泊発電所 3 号炉
設置許可基準規則への適合状況について
第 6 条

外部からの衝撃による損傷の防止（その他外部事象）
（審査会合における指摘事項回答）

令和 5 年 4 月 7 日
北海道電力株式会社

2. 参考資料 (卓越風向)

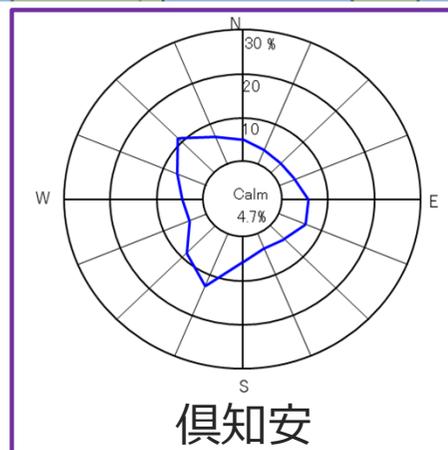
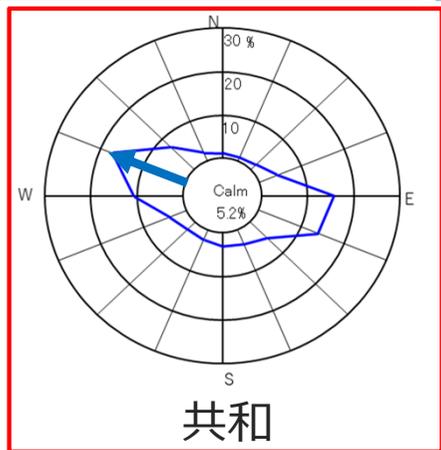
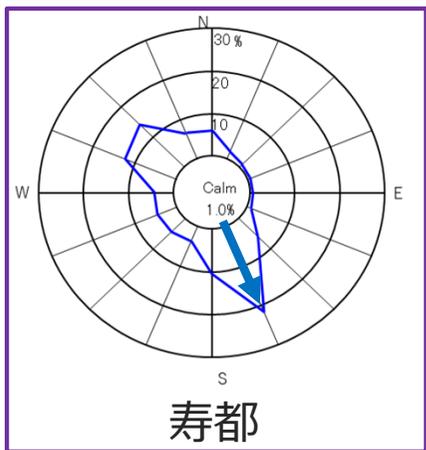
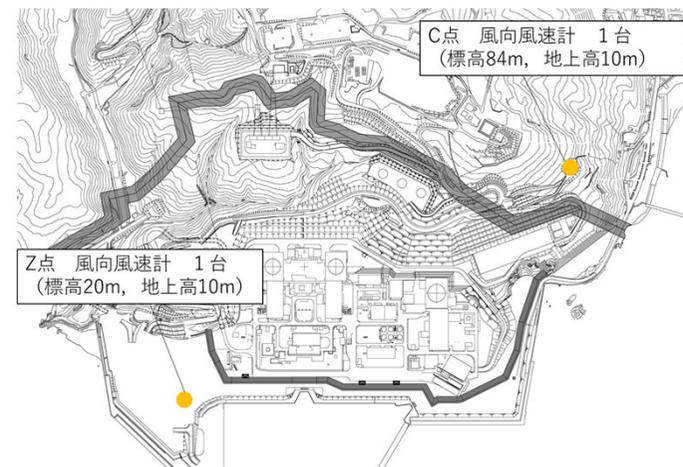
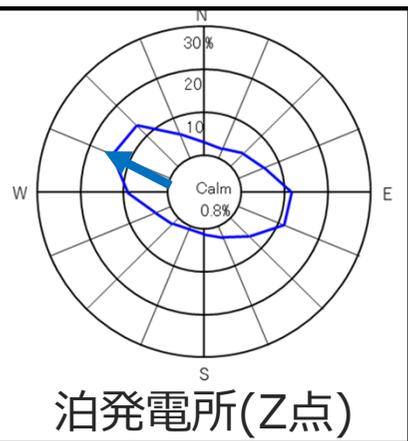
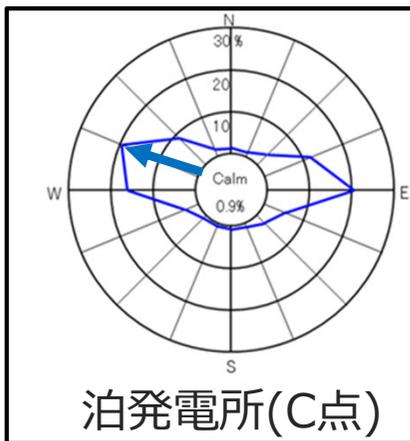
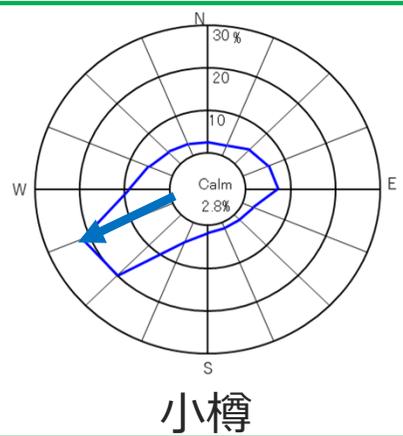
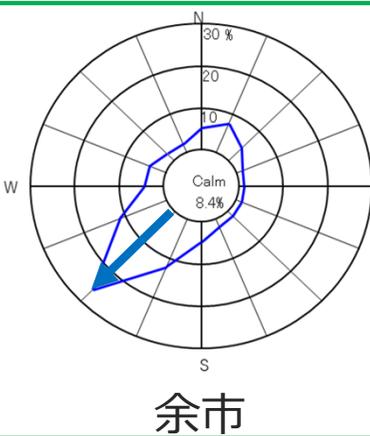
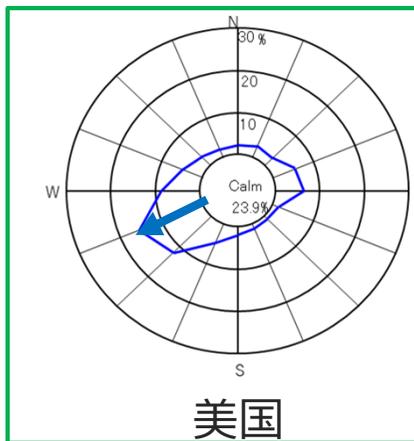
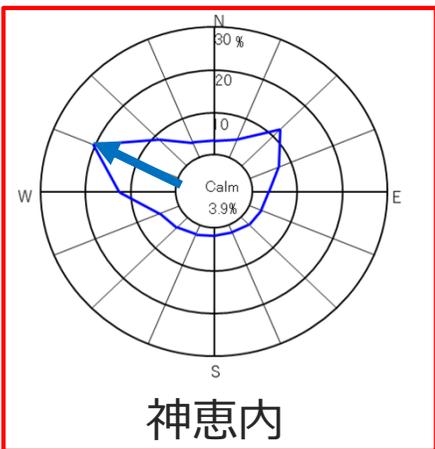
寿都特別地域気象観測所の移転前の記録については、地形的な要因により局地的な強風の影響を受けやすい場所に設置されていた時の記録であることから、設計基準の設定に当たっては、現在の観測所での記録を採用するとしている。そのため、移転前の記録を除くことの妥当性について説明すること。妥当性の説明に当たっては、近隣の観測所での観測記録と泊発電所での観測記録との風向等の類似性も考慮して説明すること。

- 寿都特別地域気象観測所のデータの扱いを再考するため、寿都特別地域気象観測所及び小樽特別地域気象観測所の記録に加え、泊発電所及び発電所近隣（共和、神恵内、余市、美国、倶知安）の観測記録を確認した。
- 泊発電所と各観測所の卓越風向および最大風速が観測された時期を確認した結果、泊発電所、共和及び神恵内の卓越風向は西北西であり、類似している。小樽、余市、美国の卓越風向は西南西であり、若干異なっている。最大風速は、冬季に西の風が同様に吹く傾向がある。
- 一方、泊発電所と同じく沿岸部に位置する寿都の卓越風向は南南東であり、類似していない。最大風速は、4月～9月にかけて寿都だしによる南南東の風が吹く傾向がある。
- また、倶知安については四方が山岳に囲まれているため、卓越風向が見られず、内陸性の気候を示しており、泊発電所とは環境条件から異なることが分かる。
- 以上より、寿都及び倶知安と泊発電所の気象はその傾向が異なるため、設計基準風速の設定に当たり参照には適さないと判断した。
